106 年度臺南市都市設計審議委員會 第 9 次會議紀錄

106年度臺南市都市設計審議委員會第9次會議紀錄

審議第一案：「臺南市城市願景館新建工程」都市設計審議案 (本案與古蹟相關單位及古蹟審議委員會聯席審查) (北區)

附圖二 退縮建築範圍示意圖

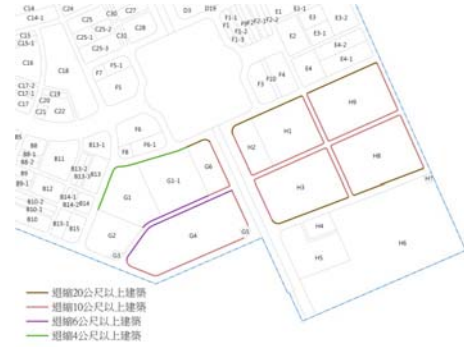
報告 第二案	「高速鐵路台南車站特定區(公三、公六、產業專用區)都市設計準則(配合沙崙綠能科學城計畫)」文字更正報告案	報告 單位	臺南市政府 都市發展局																											
說明	<p>一、法令依據：變更高速鐵路臺南車站特定區計畫(土地使用分區管制要點專案通盤檢討)案</p> <p>二、「高速鐵路台南車站特定區(公三、公六、產業專用區)都市設計準則(配合沙崙綠能科學城計畫)」於106年7月3日函頒實施，因部分文字誤植缺漏，故修正內容如下： (一)依都市計畫說明書案名更正都市設計準則名稱。 (二)第五條退縮建築規定依圖示更正文字內容，並新增公園用地街廓編號。</p> <p>三、條文內容：</p>																													
	函頒條文		更正條文																											
	高速鐵路台南車站特定區(公三、公六、產業專用區)都市設計準則(配合沙崙綠能科學城計畫)		高速鐵路 臺 南車站特定區(公三、公六、產業專用區)都市設計準則(配合沙崙綠能科學城計畫)																											
	第五條 退縮建築 一、為配合本計畫區作為國家重大建設計畫基地，落實綠能生態城市定位，並塑造良好都市環境，建築基地之退縮建築規定如下： <table border="1" data-bbox="256 920 847 1877"> <thead> <tr> <th>分區及用地別</th> <th>退縮建築規定</th> </tr> </thead> <tbody> <tr> <td>產業專用區(街廓編號 H1、H3、H8、H9)及公園用地面臨 30M 計畫道路者</td> <td>自計畫道路境界線退縮至少 20 公尺建築</td> </tr> <tr> <td>(一)產業專用區(街廓編號 H3、G4)及公園用地(街廓編號 H2、G6)面臨 40M 計畫道路或鐵路用地兼供道路使用者</td> <td>自計畫道路境界線退縮至少 10 公尺建築</td> </tr> <tr> <td>(二)產業專用區(街廓編號 G4)面臨 30M 計畫道路者</td> <td>自計畫道路境界線退縮至少 10 公尺建築</td> </tr> <tr> <td>(三)公園用地面臨 20M 計畫道路者</td> <td>自計畫道路境界線退縮至少 6 公尺建築</td> </tr> <tr> <td>產業專用區(街廓編號 G1、G1-1、G4)面臨 20M 計畫道路者</td> <td>自計畫道路境界線退縮至少 6 公尺建築</td> </tr> <tr> <td>產業專用區(街廓編號 G1、G1-1)面臨 30M 計畫道路者</td> <td>自計畫道路境界線退縮至少 4 公尺建築</td> </tr> </tbody> </table> 二、建築基地退縮範圍應植栽綠化及設置人行步道，並得設置低碳綠能之候車站台、運輸設施或其他經都市設計審議委員會同意之設施。 三、建築基地退縮範圍之人行步道鋪面，應		分區及用地別	退縮建築規定	產業專用區(街廓編號 H1、H3、H8、H9)及公園用地面臨 30M 計畫道路者	自計畫道路境界線退縮至少 20 公尺建築	(一)產業專用區(街廓編號 H3、G4)及公園用地(街廓編號 H2、G6)面臨 40M 計畫道路或鐵路用地兼供道路使用者	自計畫道路境界線退縮至少 10 公尺建築	(二)產業專用區(街廓編號 G4)面臨 30M 計畫道路者	自計畫道路境界線退縮至少 10 公尺建築	(三)公園用地面臨 20M 計畫道路者	自計畫道路境界線退縮至少 6 公尺建築	產業專用區(街廓編號 G1、G1-1、G4)面臨 20M 計畫道路者	自計畫道路境界線退縮至少 6 公尺建築	產業專用區(街廓編號 G1、G1-1)面臨 30M 計畫道路者	自計畫道路境界線退縮至少 4 公尺建築	第五條 退縮建築 一、為配合本計畫區作為國家重大建設計畫基地，落實綠能生態城市定位，並塑造良好都市環境，建築基地之退縮建築規定如下： <table border="1" data-bbox="911 920 1485 2087"> <thead> <tr> <th>分區及用地別</th> <th>退縮建築規定</th> </tr> </thead> <tbody> <tr> <td>產業專用區(街廓編號 H1、H3、H8、H9)及公園用地(街廓編號 H2、G6)面臨 30M 計畫道路者</td> <td>自計畫道路境界線退縮至少 20 公尺建築</td> </tr> <tr> <td>(一)產業專用區(街廓編號 H3、G4)及公園用地(街廓編號 H2、G6)面臨 40M 計畫道路或鐵路用地兼供道路使用者</td> <td>自計畫道路境界線退縮至少 10 公尺建築</td> </tr> <tr> <td>(二)產業專用區(街廓編號 G4)面臨 30M 計畫道路者</td> <td>自計畫道路境界線退縮至少 10 公尺建築</td> </tr> <tr> <td>(三)產業專用區(街廓編號 H1、H3、H8、H9)及公園用地(街廓編號 H2、G6)面臨 20M 計畫道路者</td> <td>自計畫道路境界線退縮至少 6 公尺建築</td> </tr> <tr> <td>產業專用區(街廓編號 G1、G1-1、G4)面臨 20M 計畫道路者</td> <td>自計畫道路境界線退縮至少 6 公尺建築</td> </tr> <tr> <td>產業專用區(街廓編號 G1、G1-1)面臨 30M 計畫道路者</td> <td>自計畫道路境界線退縮至少 4 公尺建築</td> </tr> </tbody> </table>	分區及用地別	退縮建築規定	產業專用區(街廓編號 H1、H3、H8、H9)及公園用地(街廓編號 H2、G6)面臨 30M 計畫道路者	自計畫道路境界線退縮至少 20 公尺建築	(一)產業專用區(街廓編號 H3、G4)及公園用地(街廓編號 H2、G6)面臨 40M 計畫道路或鐵路用地兼供道路使用者	自計畫道路境界線退縮至少 10 公尺建築	(二)產業專用區(街廓編號 G4)面臨 30M 計畫道路者	自計畫道路境界線退縮至少 10 公尺建築	(三)產業專用區(街廓編號 H1、H3、H8、H9)及公園用地(街廓編號 H2、G6)面臨 20M 計畫道路者	自計畫道路境界線退縮至少 6 公尺建築	產業專用區(街廓編號 G1、G1-1、G4)面臨 20M 計畫道路者	自計畫道路境界線退縮至少 6 公尺建築	產業專用區(街廓編號 G1、G1-1)面臨 30M 計畫道路者

二、建築基地退縮範圍應植栽綠化及設置人行步道，並得設置低碳綠能之候車站台、運輸設施或其他經都市設計審議委員會同意之設施。

三、建築基地退縮範圍之人行步道鋪面，應配合道路人行道規劃整併設計，提供 2.5 公尺以上人行空間，與相鄰基地人行道高程應順平，並符合行動不便者通行使用。
